Akraneskaupstaður

Sauðárkrókur, 22. nóvember 2021

Efni: Úttekt á Slökkvilið Akraness og Hvalfjarðarsveitar

Mynd 1

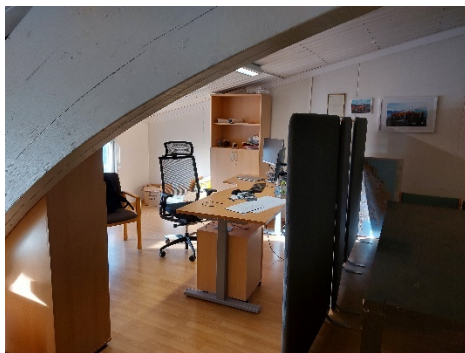
Atriði	Mat	Lýsing
Hefur vinnueftirlitið framkvæmt úttekt á húsnæðinu	Lítið frávik	Vinnueftirlitið hefur ekki komið lengi til að taka slökkvistöðina út.
Er aðstaða til að þrifa mannskap	Þarfnast úrbóta	Ekki er til staðar góð aðstaða til að þrifa mannskap á slökkvistöð. (sjá mynd 1) Ákjósanlegast væri að hafa böð og afeitrunar aðstöðu til staðar fyrir slökkviliðsmenn eftir útköll.
Plássþörf slökkvistöðvar skv. leiðbeiningum 6.086	Þarfnast úrbóta	Slökkvistöðvar þurfa að uppfylla kröfur um vinnustaði varðandi kaffistofu, snyrtingar og böð. Það er ekki góð kaffistofa til staðar á slökkvistöðinni. (sjá mynd 2) og það er engin skrifstofuaðstaða fyrir eldvarnareftirlitsmann, hann er með skrifstofu í sameiginlegu fundarrými með björgunarsveit (sjá mynd 3).
Er slökkviliðið í sérstöku brunahólfi minnst EI60	Ekki í lagi	Það er rof í eldvarnarhurð (sjá mynd 4) og spurning hvort gler á milli brunahólfa uppfylli kröfur. (sjá mynd 5)
